COMUNE DI BORGOMASINO

PIANO REGOLATORE GENERALE INTERCOMUNALE

RELAZIONE GEOLOGICA

OSSERVAZIONI

Fig. 2 – Estratto da Carta geologica d'Italia in scala 1:100.000 – Foglio 43 Biella

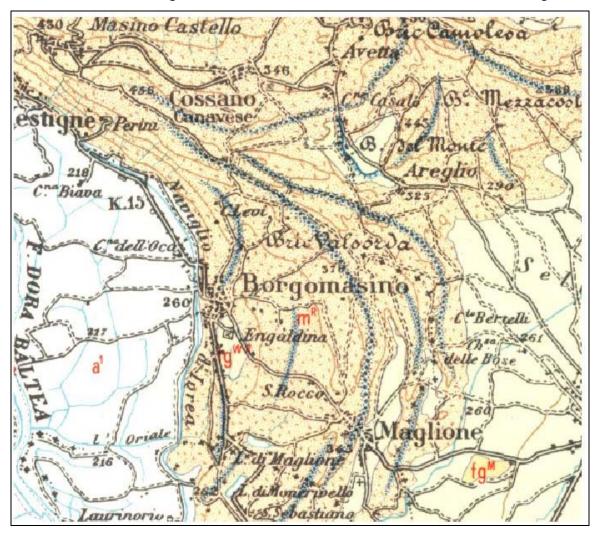
Assenza di valutazioni circa le cartografie di analisi e di sintesi dei Comuni contermini e relativi commenti in merito alla congruenza o meno tra questi ultimi, qualora redatti, e quelli del Comune di Borgomasino;

Più articolata la situazione con il confinante territorio comunale di Maglione verso sud. La cartografia proposta e approvata del vicino comune ha in parte modificato il quadro geologico così come proposto dal Foglio 43 Biella con una maggior espansione dei depositi fluvioglaciali a scapito di zone cartografate come depositi morenici. Le differenze sono naturalmente da imputarsi al dettaglio decisamente maggiore a cui è stata condotta

l'indagine e che ha permesso di valutare meglio anche gli aspetti morfologici: si sono quindi potute evidenziare la vallecole intramoreniche caratterizzate quindi dalla presenza di depositi legati geneticamente all'azione degli scaricatori glaciali. Sulla base di queste distinzioni si è operata anche sul territorio di Borgomasino la stessa analisi riproducendo cartograficamente i settori intramorenici quale sede dei depositi fluvioglaciali e attribuendo ai rilievi i depositi morenici. Ciò in leggera difformità come detto al citato Foglio 43 Biella (Fig. 2)che comunque evidenzia una zona di fluvioglaciale immediatamente a sud del concentrico di Borgomasino .

Fig. 1 – Estratto da P.R.G.C. del Comune di Maglione:

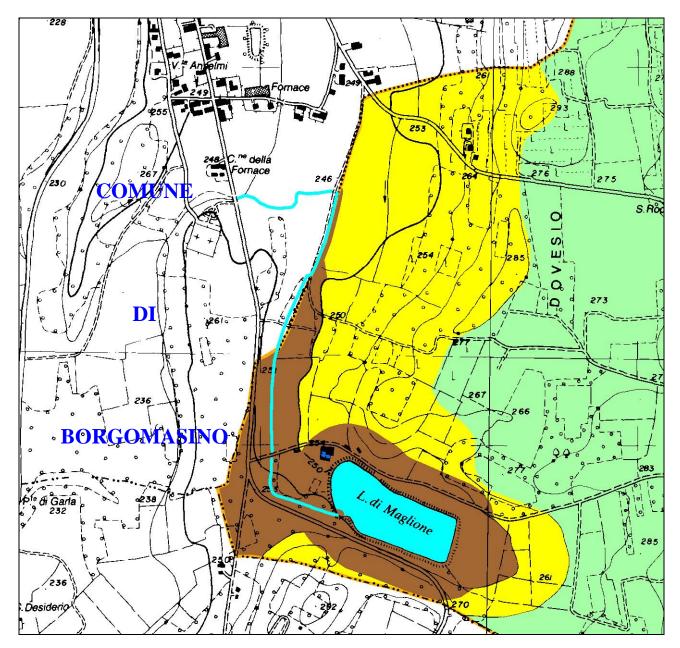
- Mancato approfondimento circa le condizioni di dissesto al confine con il Comune di Maglione, dove risulta presente un'area caratterizzata da fenomeni di esondazione a pericolosità molto elevata;
- Mancato approfondimento circa le condizioni di dissesto al confine con il Comune di Maglione, dove, in corrispondenza dei rii che scendono dal settore collinare, risultano presenti una serie di conoidi attivi non protetti.
- Assenza di motivazione circa la rappresentazione delle litologie e dei cordoni morenici riportati nella carta geologica che differisce dalla rappresentazione riportata nel relativo foglio della Carta Geologica d'Italia (Foglio 43 Biella). Inoltre, si evidenzia che nella carta geologica esaminata non sono stati rappresentati i cordoni morenici, pur permanendo la relativa grafia in legenda.

Comune di Maglione: l'area in esame è quella identificata nello stralcio cartografico riportato in Fig. 1 ove si evidenzia un settore compreso in Classe IIIa, che dal Lago di Maglione si

estende lungo il corso d'acqua emissario del lago stesso fino a ridosso del confine con il territorio comunale di Borgomasino.

L'area ad ovest, nel territorio comunale di Borgomasino, è stata classificata in Classe II poiché il rilevato stradale della SP 78, nel tratto più a sud, costituisce una barriera al flusso idrico risultando topograficamente elevata rispetto alla piana prospiciente verso est di 2-3 m. Questo tratto risulta peraltro quello con le maggiori criticità dal punto di vista idraulico: l'emissario del lago infatti in questo settore raggiunge la massima rilevanza per poi ridursi notevolmente assumendo le connotazioni di un fosso, che per lunghi periodi dell'anno risulta privo d'acqua. La situazione è infatti influenzata dalle condizioni del lago e dalla vicina zona paludosa (immediatamente ad ovest del lago stesso), così che durante la massima

escursione delle acque in questa zona esse confluiscono nell'alveo dell'emissario, sempre comunque mantenendo una energia molto bassa. Va inoltre sottolineato che il Lago di Maglione è caratterizzato dall'assenza di un immissario e quindi gli apporti non sono continui e soggetti a piene concentrate in tempi brevi, in questo modo la vicina zona paludosa può assorbire e laminare le acque in eccesso durante periodi di intense precipitazioni limitando le criticità a valle.
